改善箇所説明図

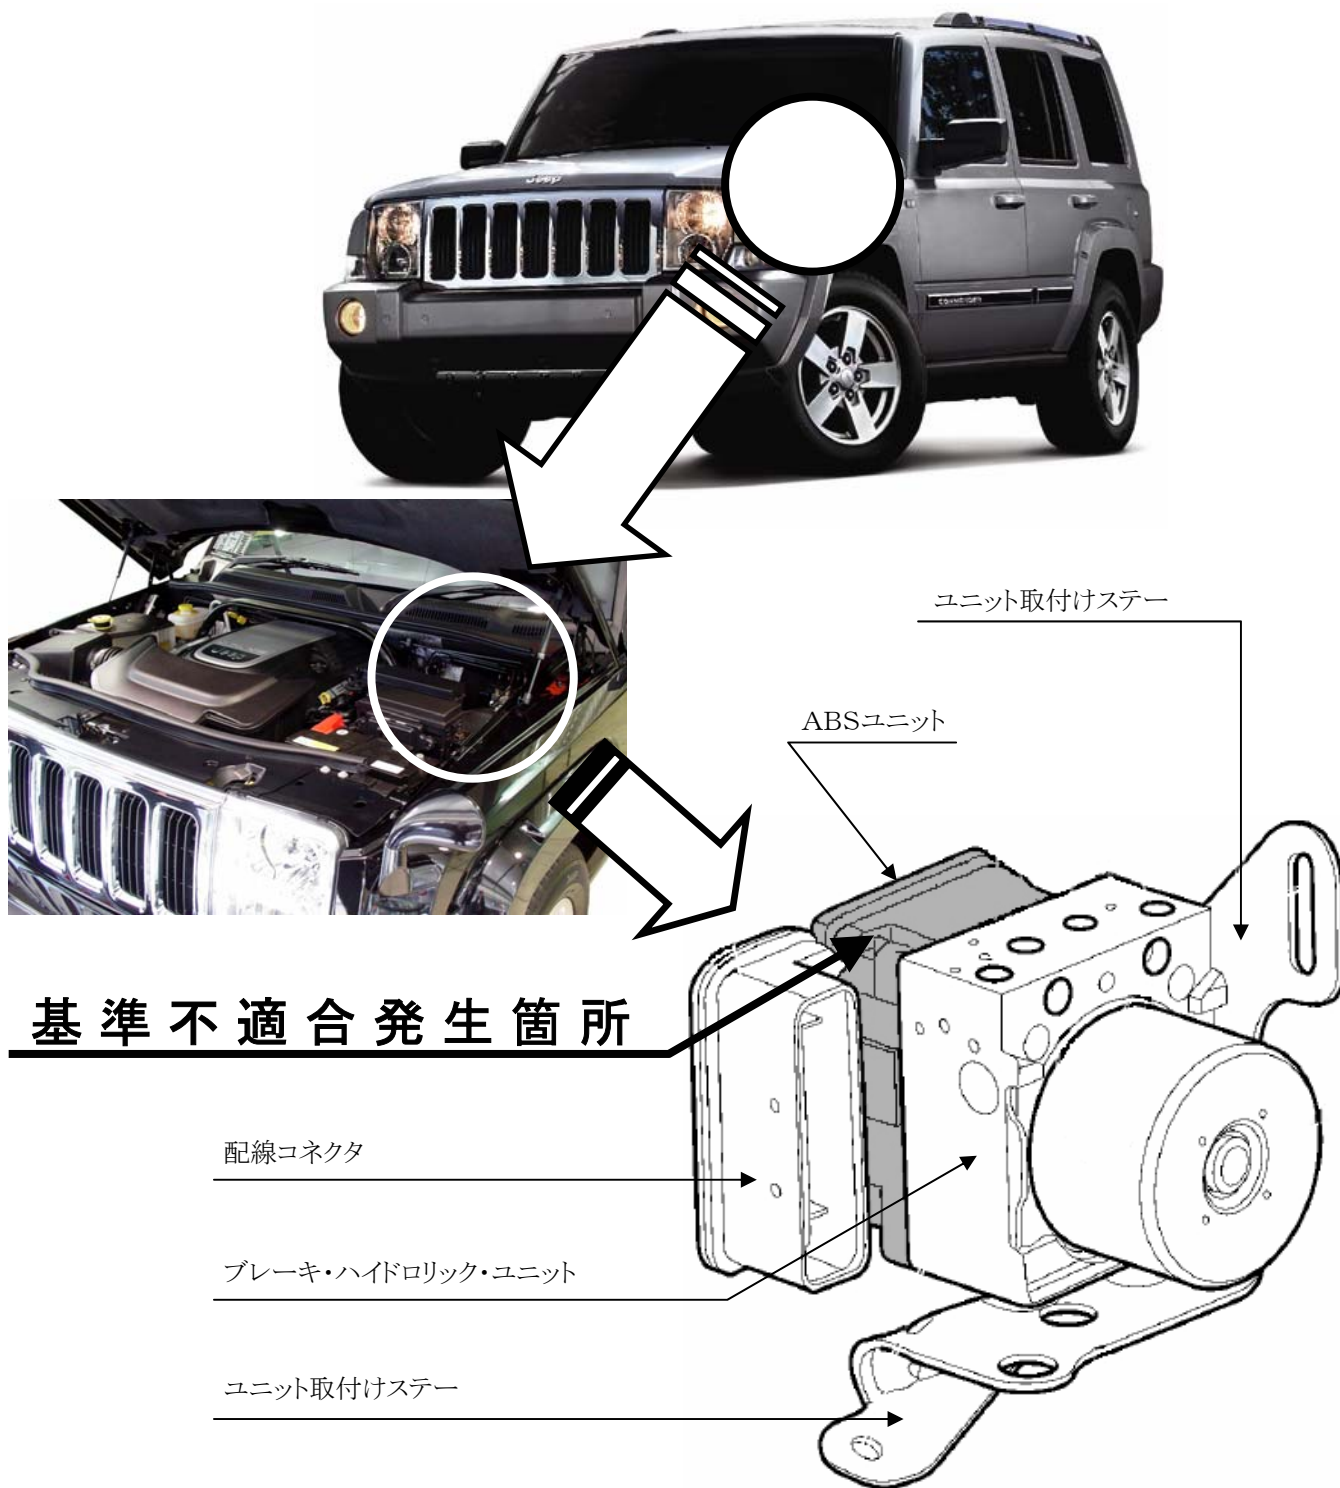
基準不適合発生箇所

エンジン・ルーム内に搭載されるABS (アンチロック・ブレーキ・システム) ユニットの制御プログラムが不適切なため、後輪ブレーキ力を正常に制御できないものがある。そのため、そのままの状態で使用を続けると、ABS作動条件下で後輪ブレーキが過剰に作動し、最悪の場合、後輪がロックするおそれがある。

改善の内容

全車両、ABSユニットのプログラムを対策したものに更新する。

識別 : ABSユニット組み付け用ボルト頭部に黄色ペイントを塗布する。
